Proyecto: LM-PI-AT-051-13

**EVALUACIÓN DE LOS ESTUDIOS
PRELIMINARES Y DISEÑOS PARA EL
PROYECTO DE CONSTRUCCIÓN DE LA
RUTA NACIONAL NO.4 SECCIÓN: BAJOS
DE CHILAMATE – VUELTA DE KOOPER”.
LICITACIÓN PÚBLICA INTERNACIONAL
N° 2011LI-000037-32702**

INFORME FINAL

Preparado por:
Unidad de Auditoría Técnica

Gráfico 2. Perfil de velocidades en sentido decreciente, Vuelta Kooper-Chilamate

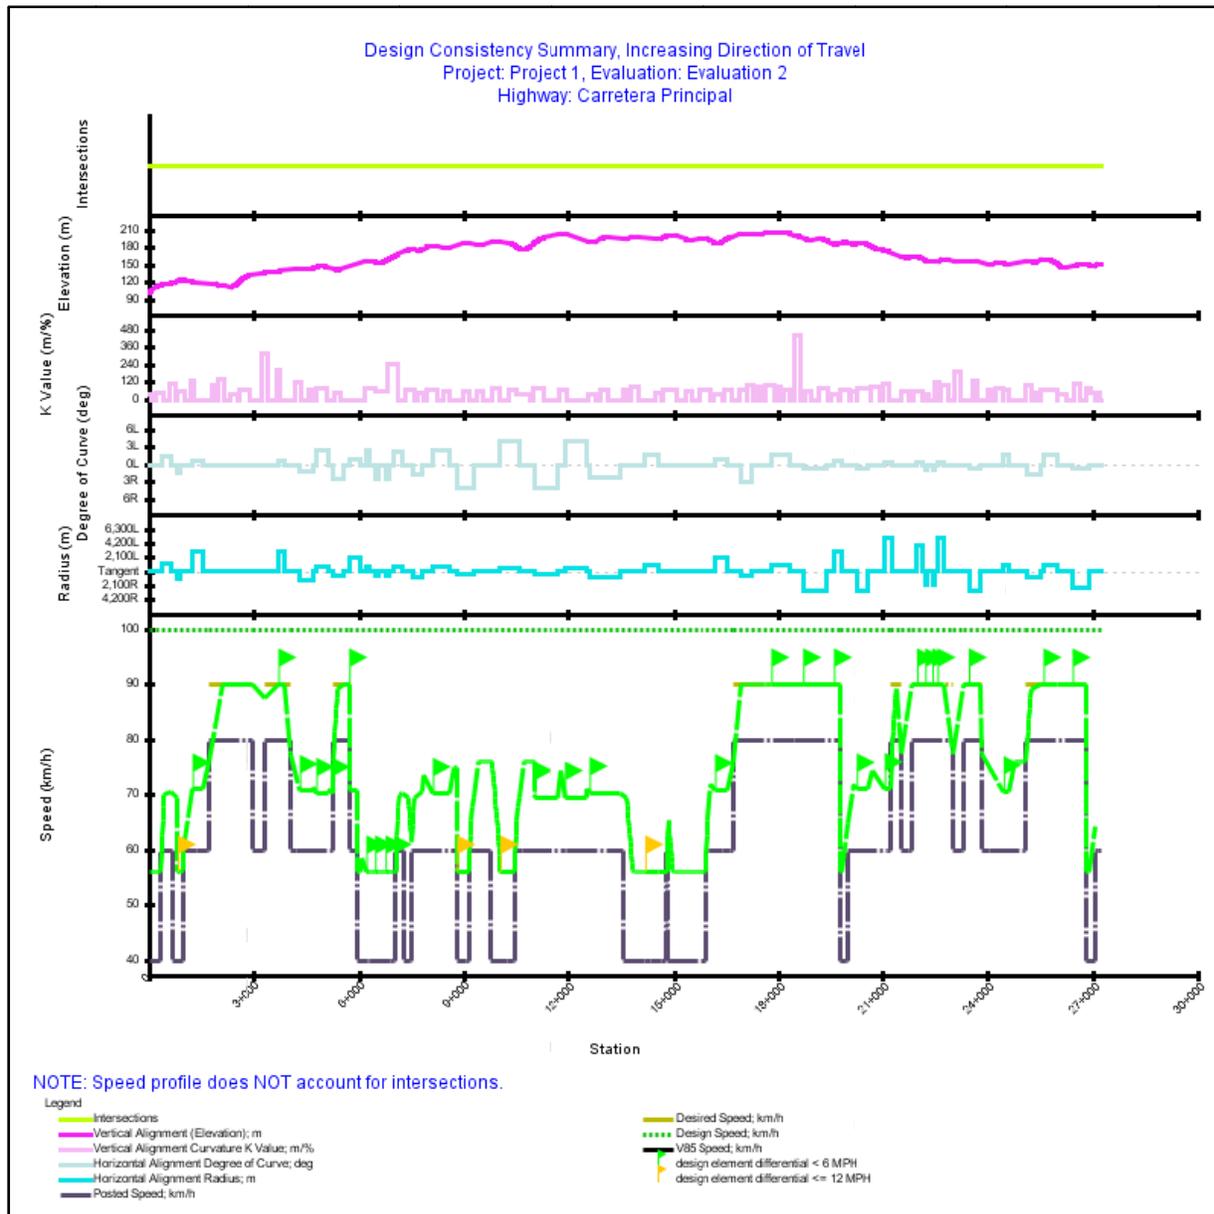
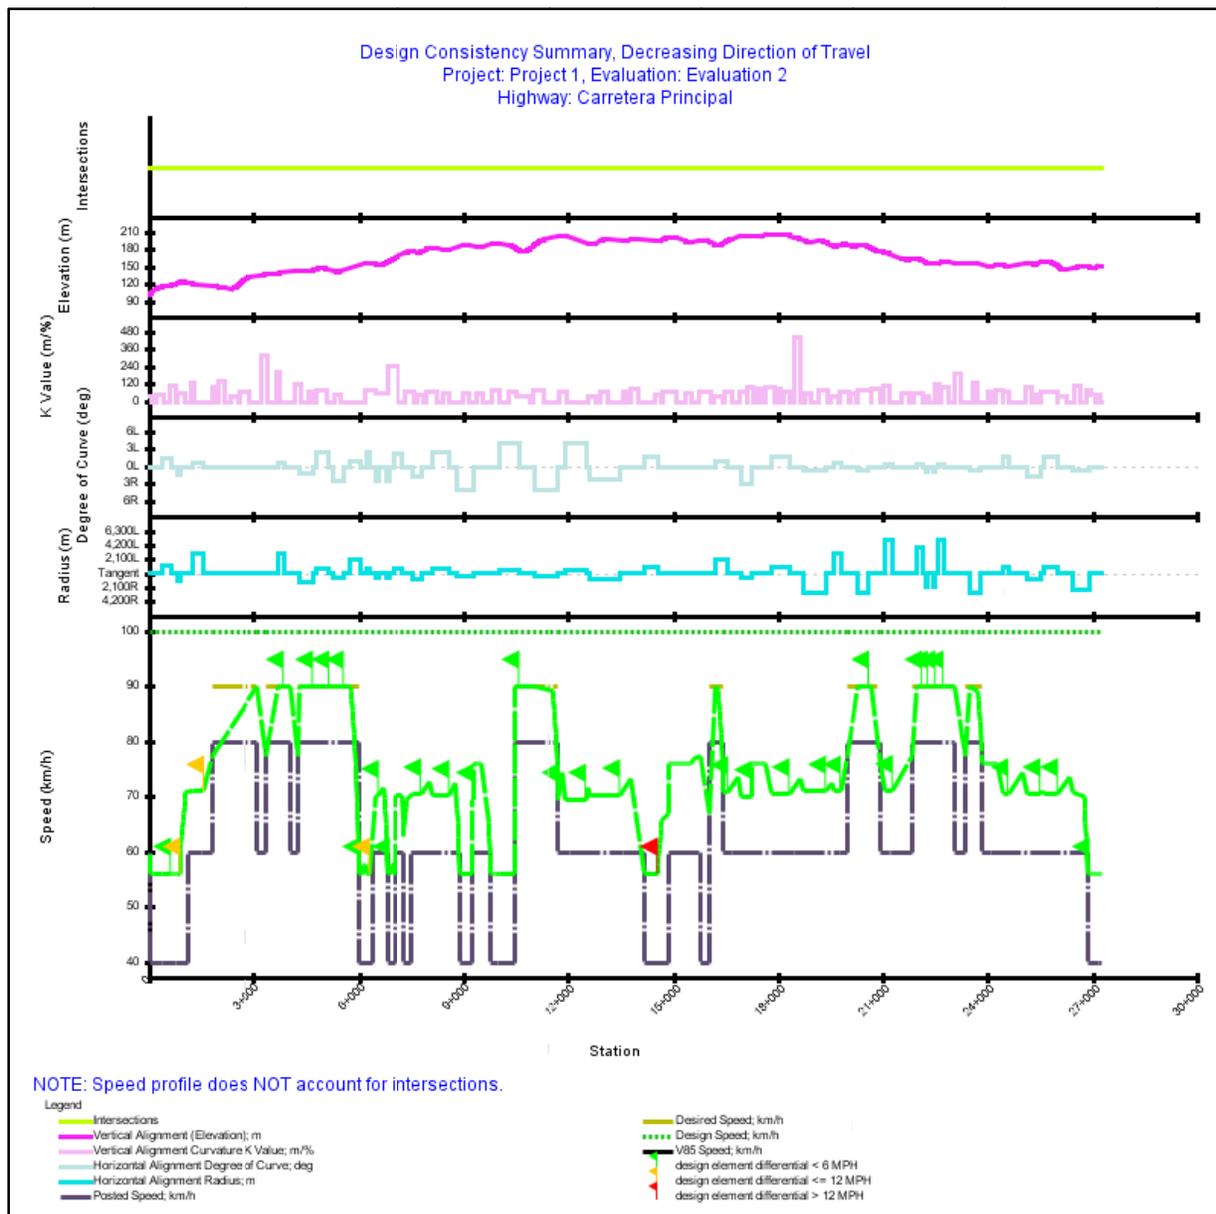
Observación 9:Tramos del proyecto analizado presentan inconsistencias del diseño geométrico calificadas como "aceptables" y una sección de este presenta una inconsistencia calificada como "pobre".

Ambos gráficos están estructurados de la siguiente forma: en la parte inferior el perfil de velocidades (en color verde), más arriba los radios de curva (en color celeste) y el grado de curvatura (en color gris), seguido del valor de curvatura "K" (en color rosado) y el perfil altimétrico del trazado (en color fucsia) y finalmente, en la parte superior se ubican las intersecciones del proyecto, sin embargo los planos del proyecto no contienen información suficiente para poder incluirlas dentro del análisis. Adicionalmente, los elementos individuales que incumplen el criterio 1 especificado se muestran con banderas según el código de colores y los tramos que incumplen con el criterio 2 se representan por medio de una línea a trazos con los colores indicados.

Gráfico 2 Perfil de velocidades para el sentido creciente

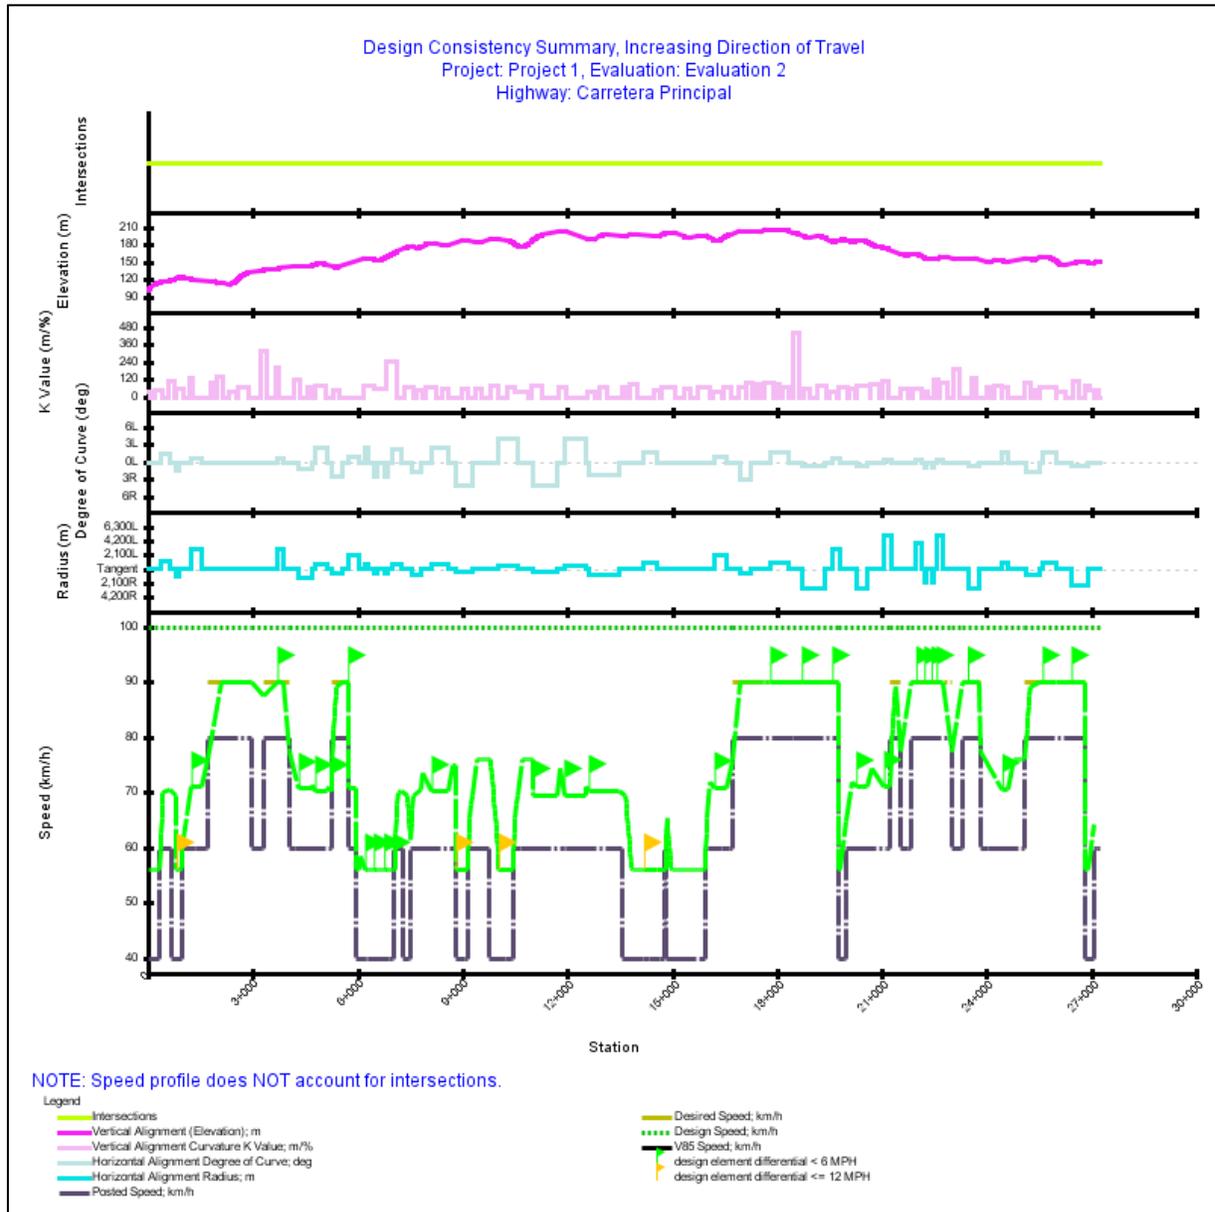
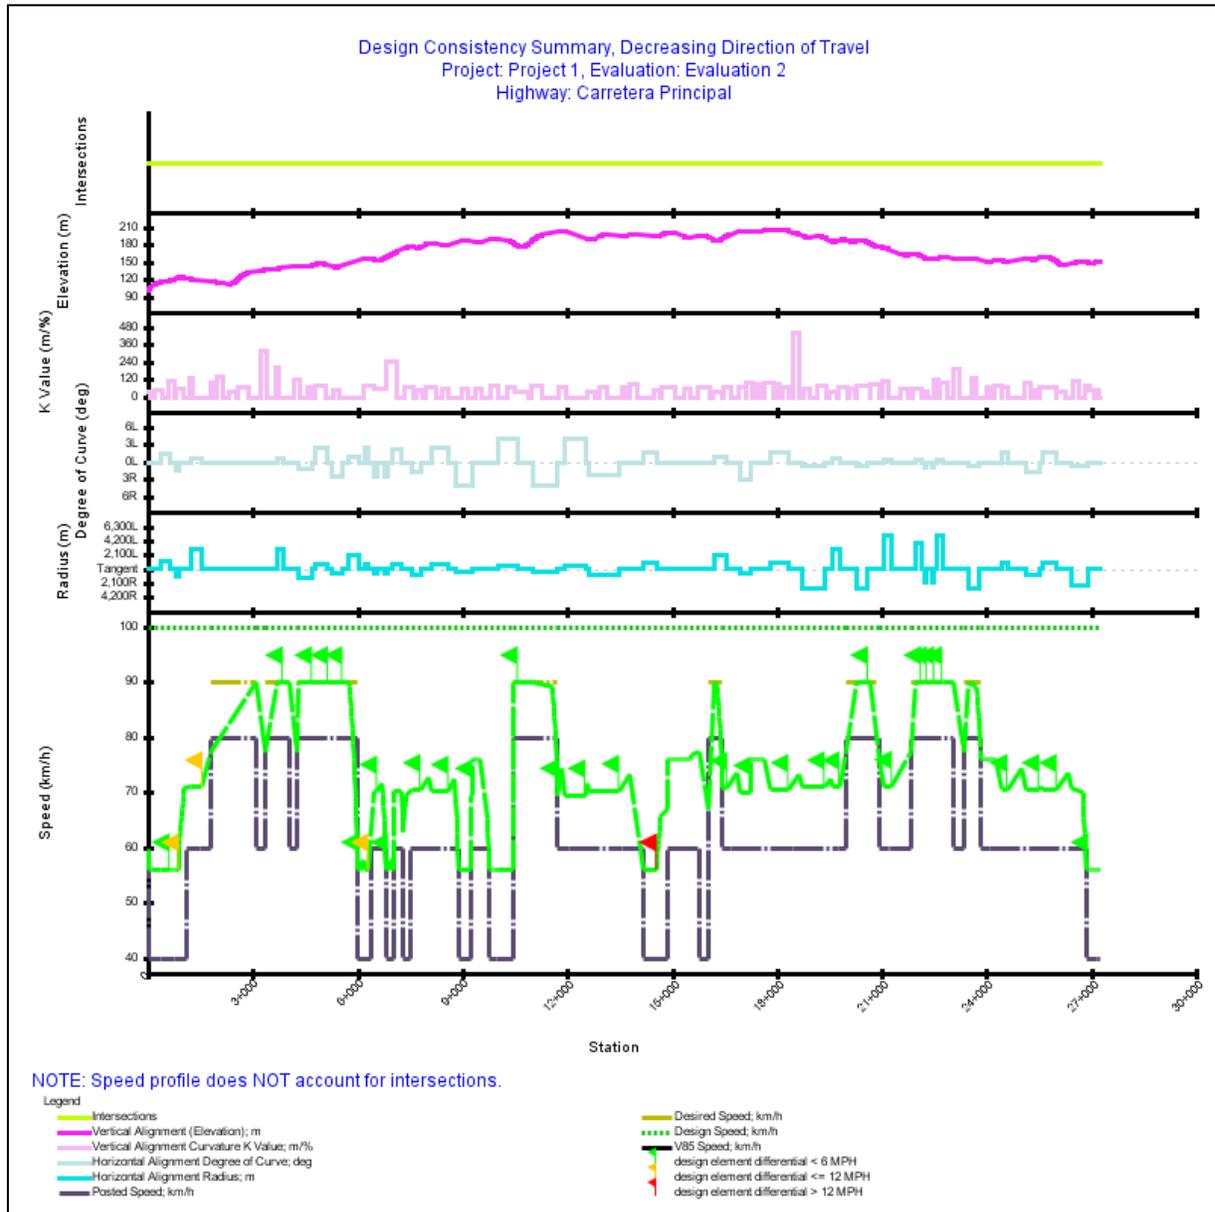
En los resultados de la evaluación de consistencia del diseño geométrico con el criterio 1 del Cuadro 2, obtenidos para el sentido creciente, de Chilamate hacia Vuelta de Kooper, (Gráfico 2) se observa que el perfil de velocidad de operación proyectado no supera al valor de la velocidad de diseño. Sin embargo, se observan ocho tramos donde el diferencial de velocidades de operación y diseño se encuentra entre 10 km/h y los 20 km/h, por lo que incumplen con el criterio 1 del Cuadro 2. Estos tramos se pueden clasificar con inconsistencias "aceptables". En el Anexo se adjunta el perfil de velocidades resultante y la ubicación cada tramo.

En el Gráfico 2, están resaltados en color amarillo 4 elementos del alineamiento donde el diferencial de velocidades entre elementos consecutivos (tangente-curva) está entre 10 km/h y 20 km/h, por lo que incumplen con el criterio 2 del Cuadro 2. Estas inconsistencias pueden ser calificadas como "aceptables", según lo definido por Lamm (1999). En el Cuadro 11 se resumen las ubicaciones de estas inconsistencias.

La inconsistencia localizada en la tangente ubicada en la estación 15+000 y la curva de la estación 14+560, es la requiere de mayor atención dado que es la más crítica de todas, según el criterio de evaluación utilizado. La estrategia de mitigación debe orientarse a equiparar las velocidades entre ambos elementos, ya sea por medio de la modificación de su geometría, reforzamiento de la señalización vial e implementación de otras medidas de tráfico calmado tendientes a disminuir la velocidad en la tangente.
